核燃料サイクル開発機構人形峠環境技術センターにおける加工
の事業の変更許可について（一部補正）（通知）

核燃料物質加工事業変更許可申請書の一部補正について

平成13年8月10日付け13核燃料サイクル開発機構(人形)119(平成14年1月9日付け13核燃料サイクル開発機構(人形)236で一部補正)をもって申請した核燃料サイクル開発機構人形峠環境技術センターの核燃料物質加工事業変更許可申請書を、別紙のとおり一部補正いたします。

組織図

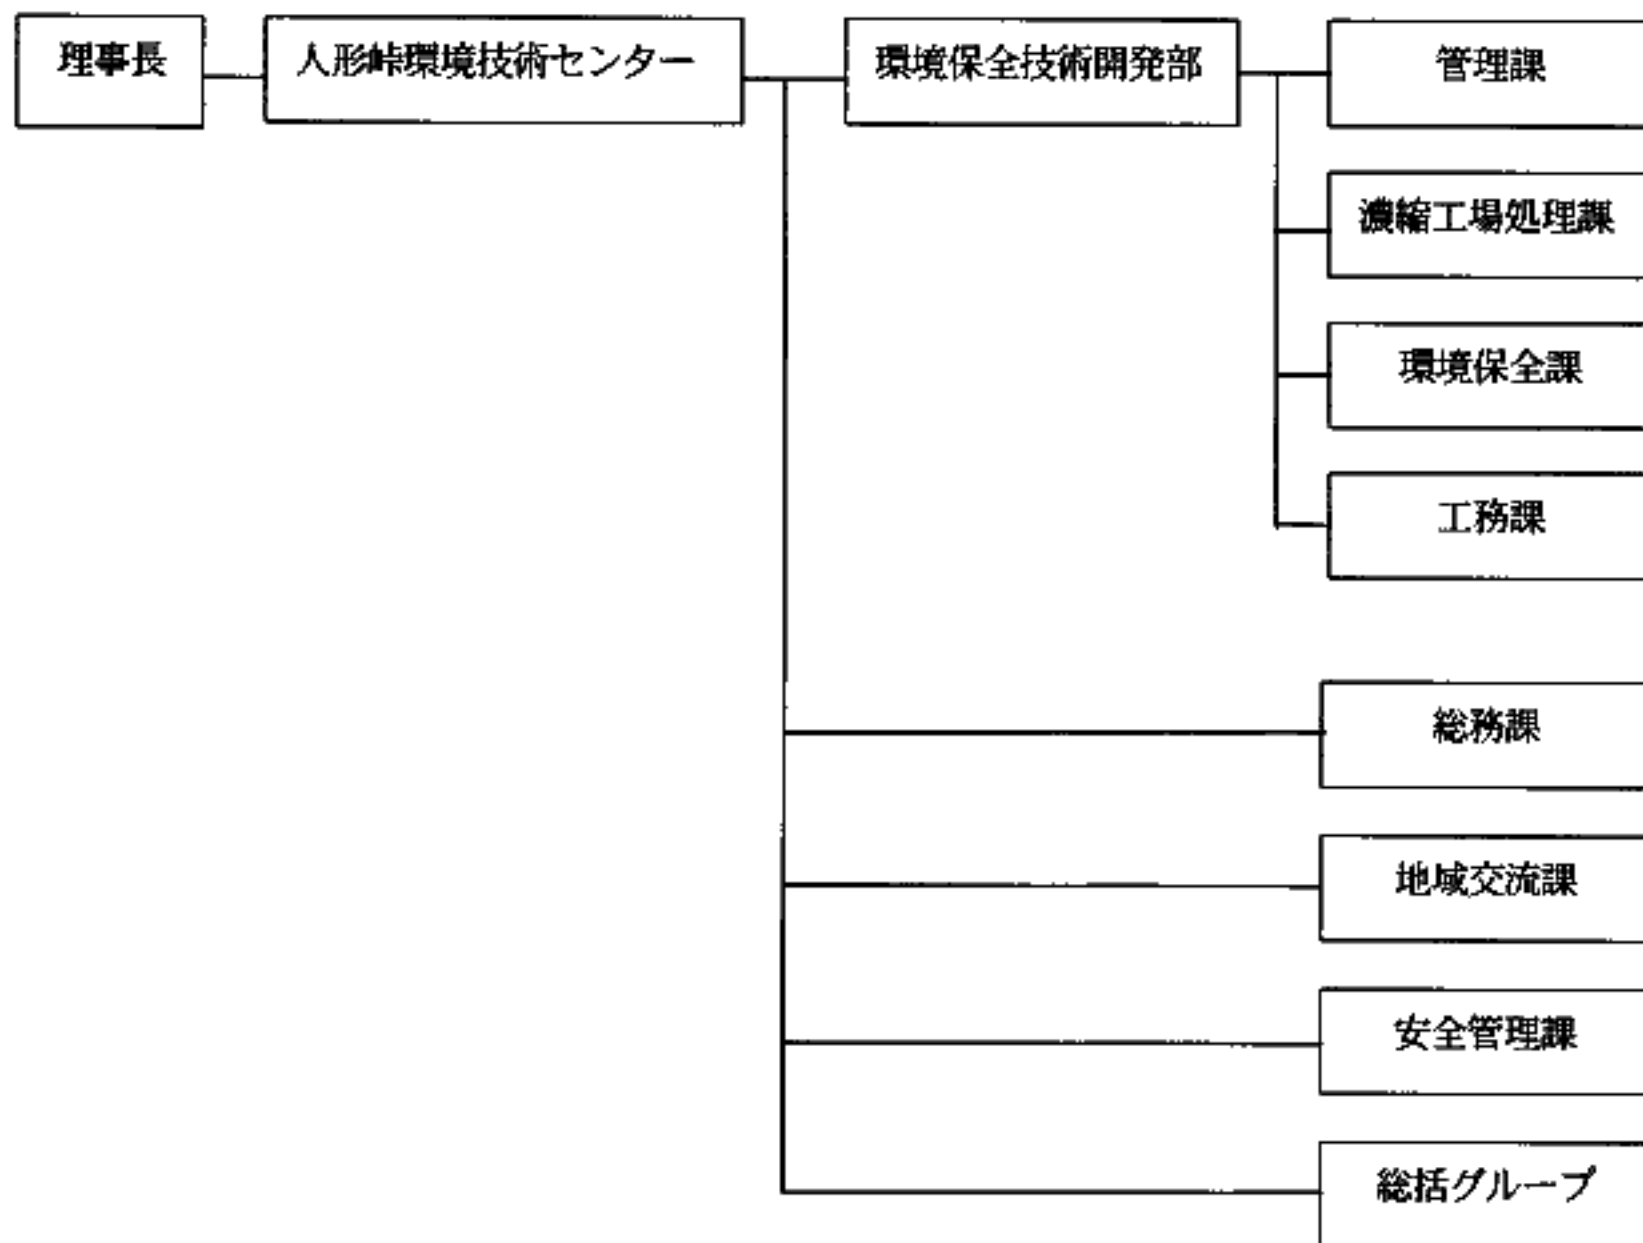
頁	行	補正前	補正後
添2－3	上から 5行目	(I) ウラン濃縮原型プラントの関連部門組 織	(I) ウラン濃縮原型プラントの関連部門組 織 《別添－2に示す。》
添2－4	下から 1行目		(5) ウラン濃縮原型プラントの関連部門技 術者の養成計画 ウラン濃縮原型プラントの維持、管 理、運転、保守等にあたっては現在 66 名の技術者が従事している。 新規採用の技術者及び機構の技術者に ついては、ウラン濃縮原型プラントの 維持、管理、運転、保守等にあたりい っそうの技術的能力向上のため、次の 研修教育を実施する。 ① 機構内における教育、運転等の実務 経験を通じてウラン濃縮原型プラント の維持、管理、運転、保守等に関する 知識を習得させる。 ② 機構内研修、研修機関、講習会等に 参加させ関連知識を習得させる。

平成13年8月現在における、ウラン濃縮原型プラントの関連部門に関する組織を以下に示す。

② 点検における実効線量

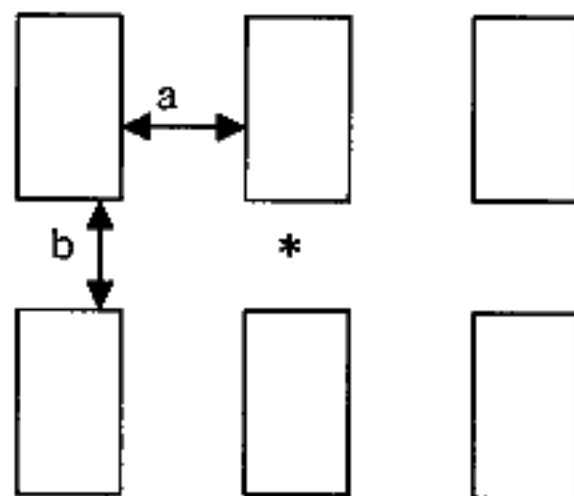
添3-8	上から 4行目	② 点検における実効線量	② 点検における実効線量 《別添-3に示す。》

UF₆シリンダの点検の作業による放射線業務従事者の作業時間、作業頻度等を考慮した実効線量の評価値は、次表に示すように、5.83mSv/年となる。

備考：各シリンダは、ウランが完全充てんされているものとして線量率を評価した。
点検作業位置（評価点）は、下図に示すように6本のシリンダの中心とした。
なお、a、bの長さは下表に示すとおりである。

作業場所	a	b
A	47cm	67cm
B	30cm	78cm
C	37cm	77cm

操作及び管理を行う者の組織

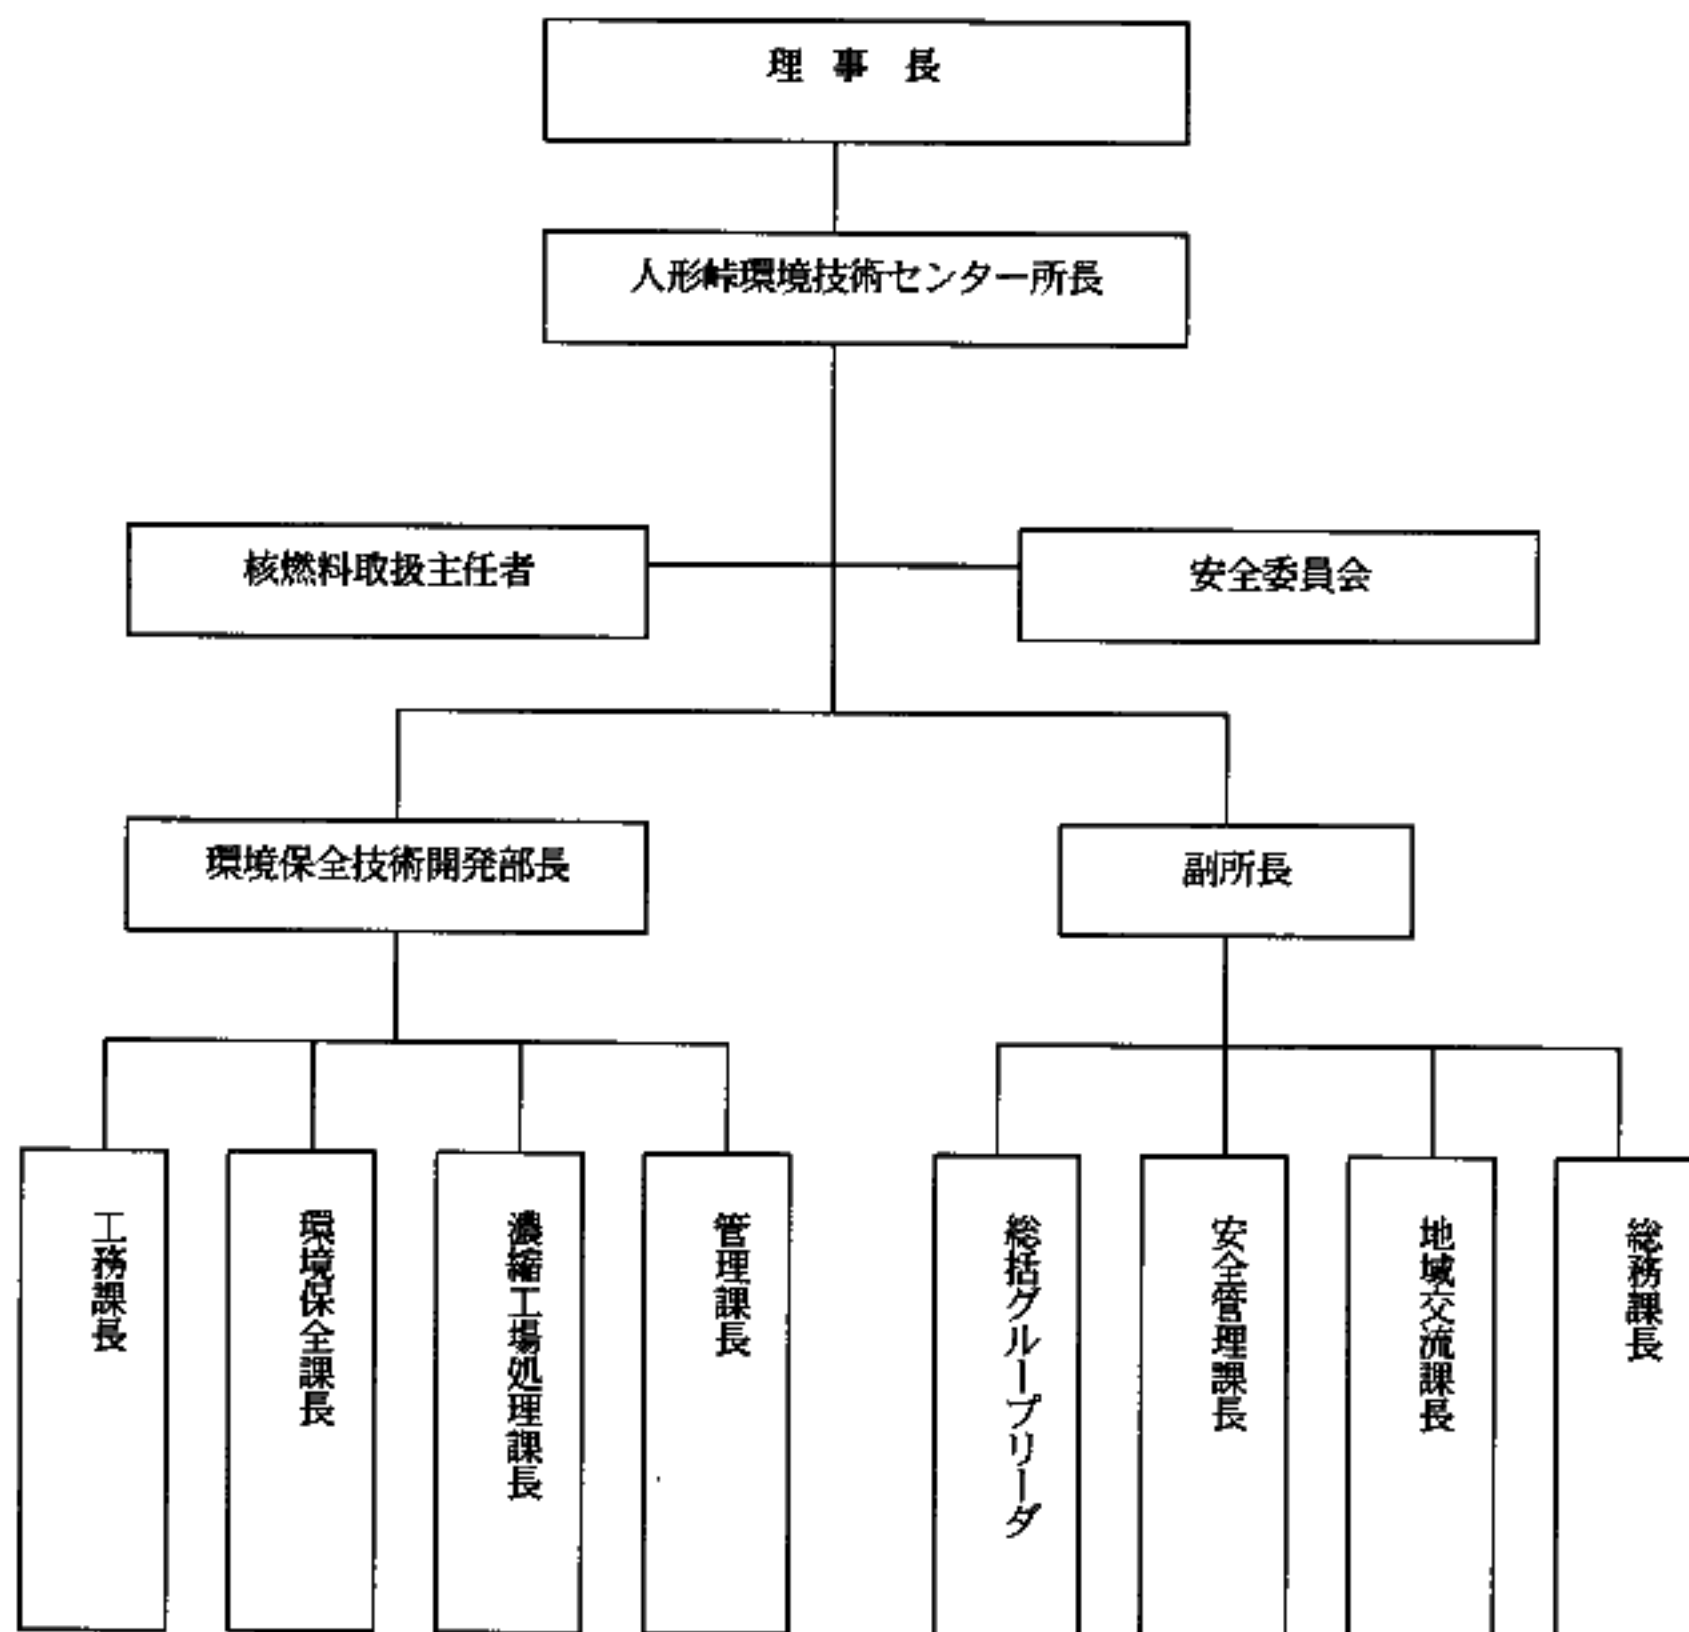
頁	行	補正前	補正後
添4-5	上から 4行目	□ 保安管理組織	□ 保安管理組織 《別添-4に示す。》
添4-8	上から 4行目	(4) 管理区域の放射線管理	(4) 管理区域の放射線管理 《別添-5に示す。》
添4-17	上から 1行目	c. 排気口出口における最大放射性物質濃度	c. 排気筒出口における最大放射性物質濃度
	上から 2行目	排気口出口における最大放射性物質濃度の算定は、次式による。	排気筒出口における最大放射性物質濃度の算定は、次式による。

核燃料物質の加工の事業に関する保安を確保するために、次の図に示す操作及び管理を行う者の組織を置く。
